対策箇所説明図 (2)

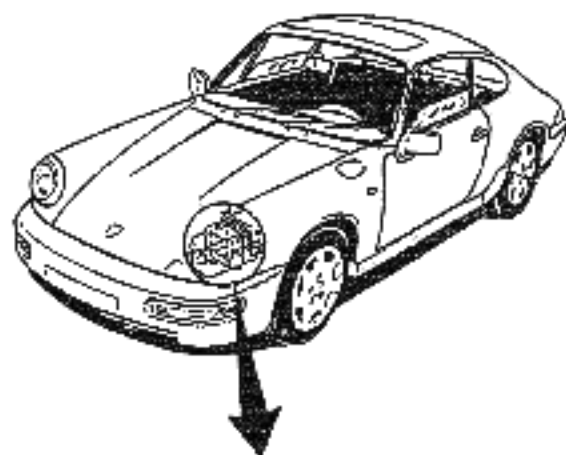
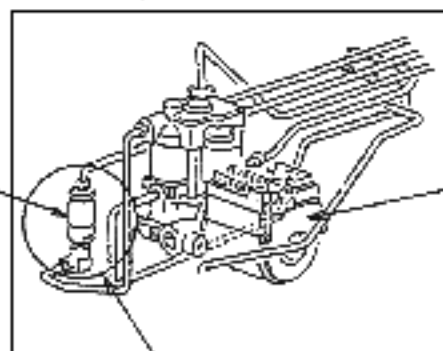
欠陥発生箇所

(油圧調整器の作動不良
により、後輪がロック
した状態になる。)

識別：対策車両には、
白色又は青色
ペイントを塗布
する。

対策内容

(全車両、油圧調整器を対策品と交換する。)
